2019年3月15日

国土交通省関東地方整備局
局長 石原 康弘 様

八ッ場あしたの会

八ッ場ダムの代替地安全対策および地すべり対策が
大きく後退したことに関する公開質問書

図1 代替地安全対策箇所 (※は対策を実施しなくなった箇所を示す。)

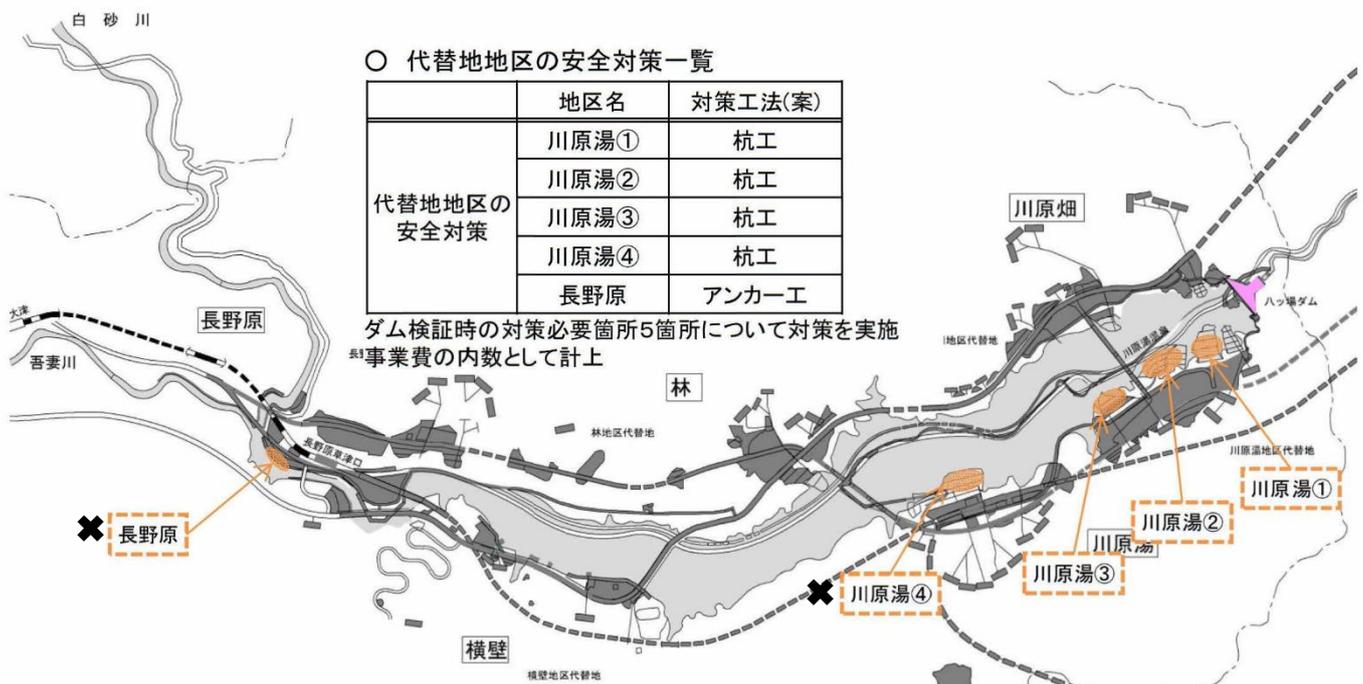
2011年の検証時に示した代替地安全対策の方針を大きく変え、安全対策の中身を大幅に後退させた理由を明らかにしてください。

川原湯地区①、②、③それぞれの対策工法の事業費を明らかにしてください。

川原湯地区①、②、③の対策工法を現地で見ると、対策を行う範囲がかなり限られています。川原湯地区①、②、③それぞれについて実施した対策工法の規模（幅、長さ、ソイルセメント等の土量）を明らかにしてください。

盛土の土質パラメータ c （粘着力）と ϕ （内部摩擦角）として $c=10$ (KN/m²)、 $\phi=35^\circ$ という安全側ではない土質強度（大きい値）を採用した理由を明らかにしてください。

(1) ソイルセメントは酸性水に弱いことへの考慮がされていません。吾妻川は中和対策がされているものの、弱酸性であり、また、ダム貯水池周辺に分布する熱水変質層から酸性地下水が浸出することも考えると、酸性水により、セメント成分が溶け出して、ソイルセメント置換盛土の強度が低下していくのではないのでしょうか。

(2) ソイルセメント置換盛土後の安全率 (F_s) をみると、川原湯地区A断面の複合すべりおよび円弧すべりでの安全率はわずかに1を超える $F_s=1.040$ で、基準ぎりぎりです。この程度の安全率で確実に安全といえるのでしょうか。

川原湯地区②の採用工法は、最終的にソイルセメント置換盛土工から置換コンクリート+プレキャスト擁壁工に変わっていますが、置換コンクリート+L型擁壁に加わる盛土の地震時土圧および置換コンクリート+擁壁背面にある盛土の地震時の地すべりに対する安定度の検討がされていません。この検討を行えば、地震時の盛土地すべりに対する安全率 F_s は1.0を切ると推定されます。なぜ、地震時の地すべりに対する安定度の検討を行わなかったのか、その理由を明らかにしてください。

しかし、地域振興施設であるからといって、安全度を低くしてよいのでしょうか。地元住民と観光客が頻繁に利用する地域振興施設の安全度が低くてもよいとする理由を明らかにしてください。

長野原地区③はすでに盛土が完了しているにも関わらず、現状の盛土から採取した試料ではなく、工事中の発生土などを使用した盛土材の試験結果を利用し、盛土の土質パラメータを $c=2.2\text{KN/m}^2$ 、 $\phi=37^\circ$ とした計算結果から安全対策を不要としています。しかし、長野原地区③の盛土の土質パラメータではないのですから、これでは長野原地区③の安全度を検討したことにはなりません。このようなデータでどうして長野原地区③は対策不要と判断できるのか、その理由を明らかにしてください。

図2 地すべり対策箇所（未固結堆積物対策を含む）（※は対策を実施しなくなった

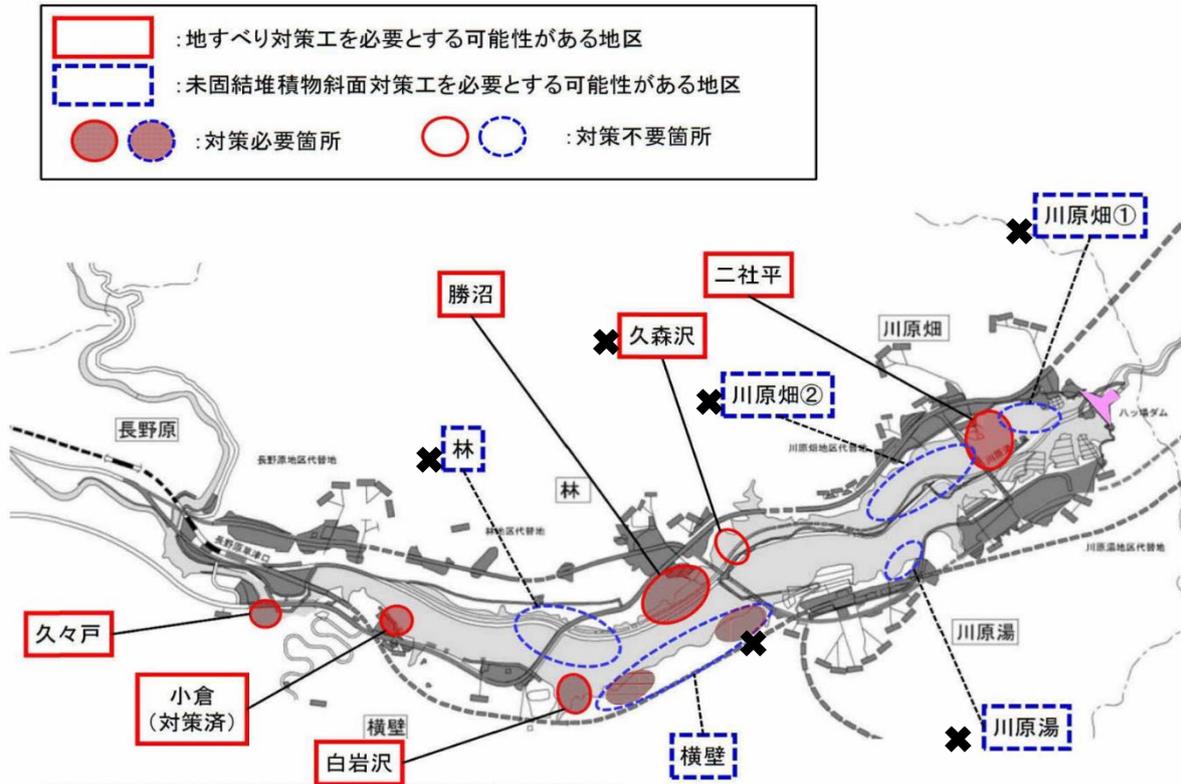
2011年の検証時に示した地すべり対策の方針を大きく変え、対策箇所を10箇所から5箇所へ半減させた理由を明らかにしてください。

現在の地すべり対策箇所、二社平、勝沼、白岩沢、久々戸、横壁それぞれの地すべり対策の事業費を明らかにしてください。

現在の地すべり対策箇所、二社平、勝沼、白岩沢、久々戸、横壁それぞれについて地すべり対策の工法と規模（幅、長さ、土量）を明らかにしてください。2016年のダム計画変更（第五回）の資料では対策工法はいずれも押さえ盛土工法となっていました。代替地における安全対策工法の変遷を見ると、その後、地すべり対策も工法が変更された可能性がありますので、実際に採用された工法を示してください。

川原湯等の未固形物堆積物層4地区を対策なしとした理由の一つは、4地区の地層を構成する応桑岩屑流堆積物を原因とする地すべりは認められないというものですが、その判断は正しいのでしょうか。

応桑岩屑流堆積物は約2.4万年前の浅間山の大规模山体崩壊による堆積物であって、この時、吾妻川がこの堆積物に埋め尽くされました。その後の河川侵食により、現在見る応桑岩屑流堆積物の分布域が残されたのであって、応桑岩屑（土石）流堆積物は、侵食崩壊（地すべりも含む）を繰り返してきました。応桑岩屑流堆積物は水侵食に弱い堆積物です。現地形だけで、地すべりが認められないとするのは間違いです。この疑問にお答えください。

応桑岩屑流堆積物の針貫入試験の結果、1294~9665 (KN/m²) の値が得られたことから、軟岩以上の強度を有していると判断していますが、地盤工学会基準では、最も一軸圧縮強度の大きい軟岩Dは10,000~25,000 (KN/m²) の岩としています。2014年報告書では応桑岩屑雪崩堆積物のok(r)が軟岩Dの最低値に近いEランク、その他はすべて最も弱い軟岩Fランクなので、すべて地

さらに専門家が数年前に現地で採取した現地調査で採取した応桑岩屑流堆積物のサンプルについて水浸実験を行ったところ、一部のサンプルは短時間での劣化（土砂状態）が確認されています。このような水浸での劣化があることを踏まえれば、多数の応桑岩屑流堆積物のサンプル（露頭およびコア）を用いた乾湿繰り返し試験を実施した上で、岩盤劣化状態の確認と針貫入試験を実施する必要があるのではないのでしょうか。

応桑岩屑流堆積物は岩相の変化が著しいのが特徴です。単に露頭で応桑岩屑流堆積物は弱層の連続が確認できないことで、岩体内の不連続性を語ることはできません。弱層は、風化ゾーンや岩盤のゆるみゾーンもあり、これがすべり面になる可能性があります。

2013年報告書での安定解析結果、ダム湛水後の最小安全率が1.024で、1を超えていることから、安定と判定し、「対策不要」としてはいますが、これは地すべり面を下部斜面のみに限定した計算結果によるものです。しかし、地すべり面を下部斜面に限定してよいのでしょうか。
